「福島第一原子力発電所 東北地方太平洋沖地震に伴う原子炉施設
への影響について」における記載の訂正について

平成23年9月

東京電力株式会社

先にご報告した「福島第一原子力発電所 東北地方太平洋沖地震に伴う原子炉施設への影響について（平成 23 年 9 月 9 日付原管発官 23 第 307 号）」を下記のとおり訂正いたします。

図8-13-1 2号機 原子炉水位変化【その1】

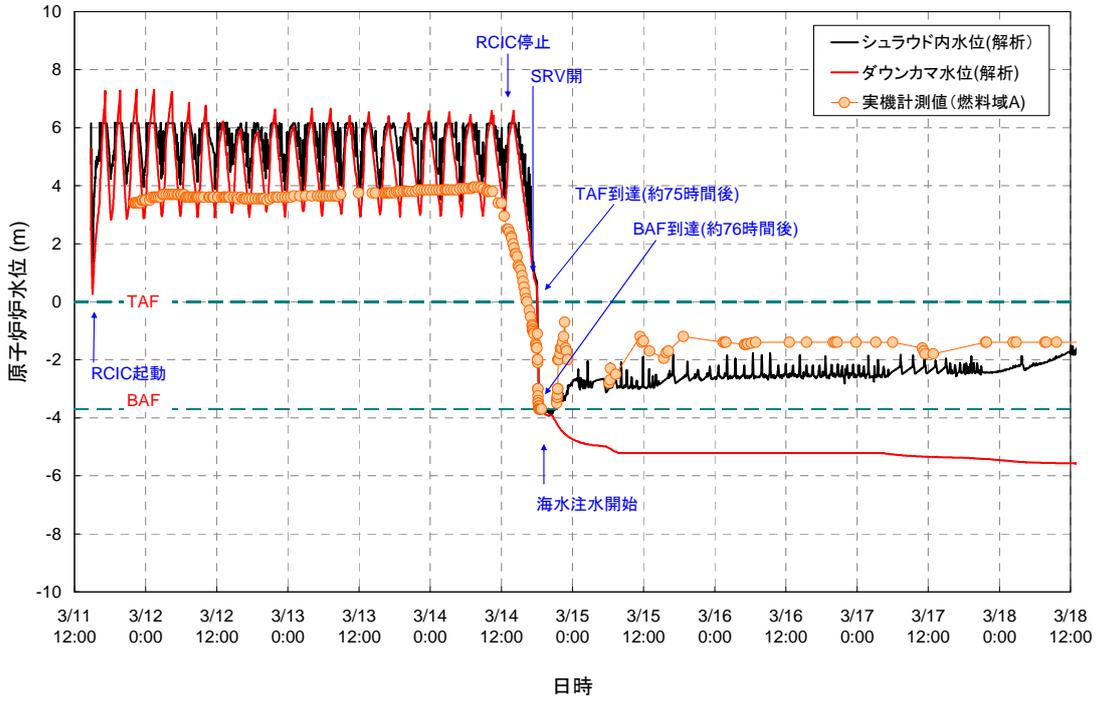
・「図8－13－1 2号機 原子炉水位変化【その1】」の記載（添付8－57 ページ）

訂正前	訂正後	備考
<p>図8－13－1 （原子炉水位変化のグラフ内容） <u>解析値、計測値及び事象イベントが3号機の情報（図9－13－1と同じ内容）。</u></p>	<p>図8－13－1 （原子炉水位変化のグラフ内容） <u>2号機の解析値、計測値及び事象イベント。</u></p>	<p>誤記訂正。※2</p>

※2 解析結果のうち、原子炉水位変化のグラフが平成 23 年 5 月 23 日原子力安全・保安院報告済みの内容と相違し、図の誤りがあったため、2号機の図に訂正した。

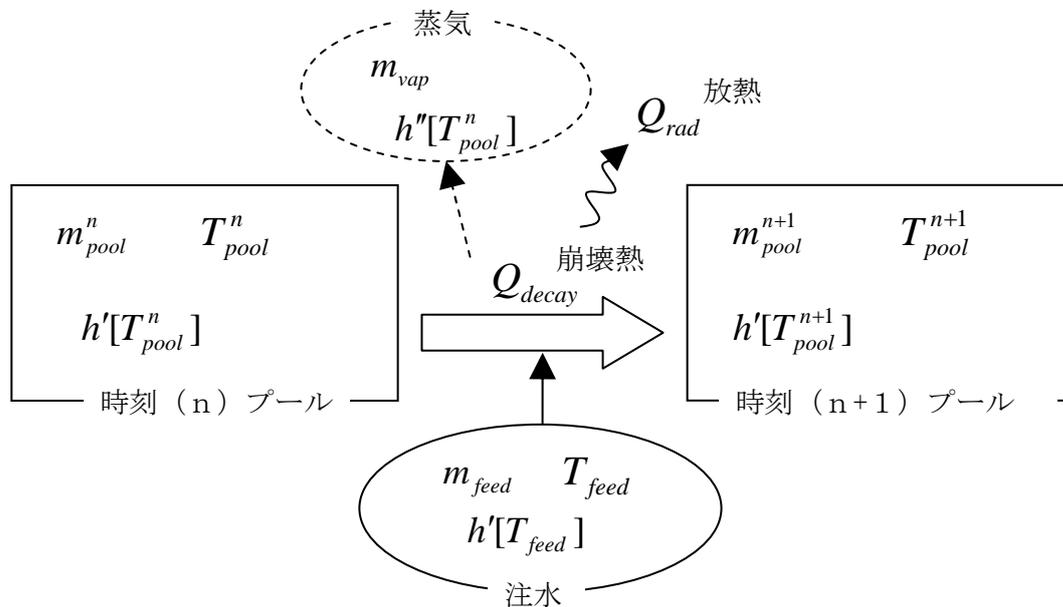
- (4) 「添付資料-13-1 SFPの水位評価手法について」のうち「1. はじめに」の記載を以下の通り訂正する。

・添付 13—1 ページの「1. はじめに」3行目以降

訂正前	訂正後	備考
SFP水の蒸発によってSFP水量は減少し、減少量が著しい場合には燃料露出に至るが、 <u>事故後は爆発等の影響でR/Bに立ち入ることができずSFPの水位や水温等の状態を把握することが困難な状況のプラントもあった。このため、1～4号機に対してSFPの状態、特に燃料の露出があったかどうかを明らかにするため、燃料の崩壊熱、SFPへの注水等に基づく評価を実施している。</u>	SFP水の蒸発によってSFP水量は減少し、減少量が著しい場合には燃料露出に至るが、 <u>1～4号機</u> は爆発等の影響でR/Bに立ち入ることができずSFPの水位や水温等の状態を把握することが困難な状況 <u>であったため、</u> SFPの状態、特に燃料の露出があったかどうかを明らかにするため、 <u>1～4号機</u> <u>に対して</u> 燃料の崩壊熱、SFPへの注水等に基づく評価を実施している。	1～4号機の評価手法であることについて記載の明確化。
